COMMANDÉ N° **413 774**

STYLO 'RIOCOLOR'
JAUNE BLEU ROYAL ROSE ORANGE VERT CLAIR

BAT_413774_324544_9159017_336067

> PROPOSITION 1

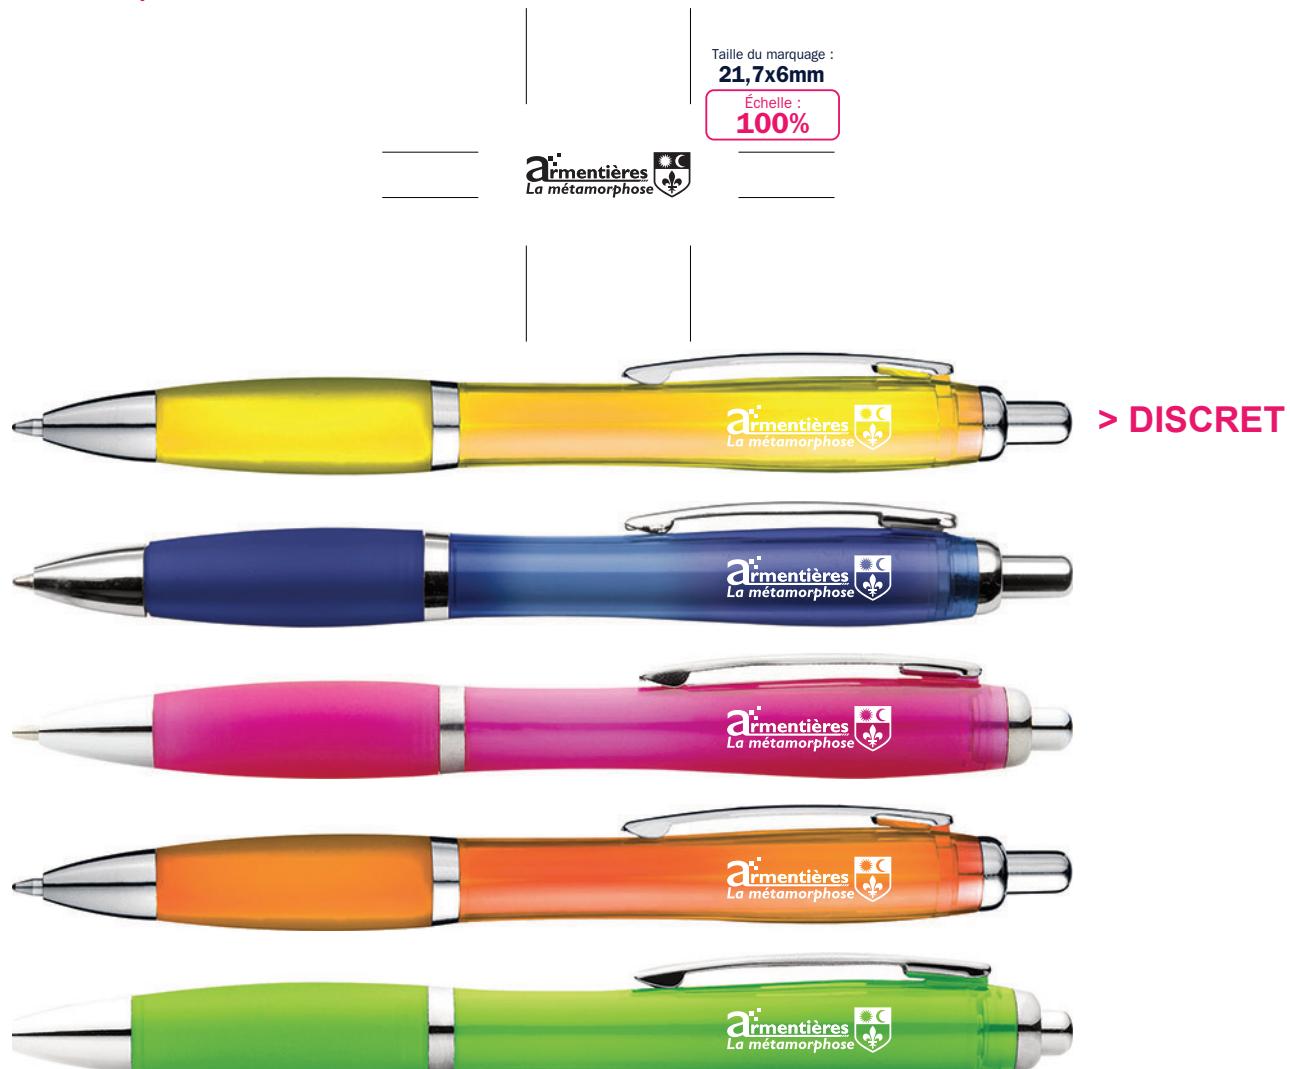
> Votre logo a dû être modifié afin d'assurer la faisabilité du marquage

> Le marquage sera plus discret sur certains coloris de votre panachage, il est cependant possible d'effectuer un changement de couleur de marquage sur une partie de la marchandise moyennant un frais de 17 euros.

> Votre logo contient de petits éléments qui vont se boucher et qui ne passeront pas à l'impression.
Votre logo sera donc illisible à cette échelle.

Merci de m'indiquer si vous souhaitez effectuer ce changement de couleur.

Sinon vous pouvez aussi remplacer la couleur qui pose problème par une autre où le marquage sera plus lisible.
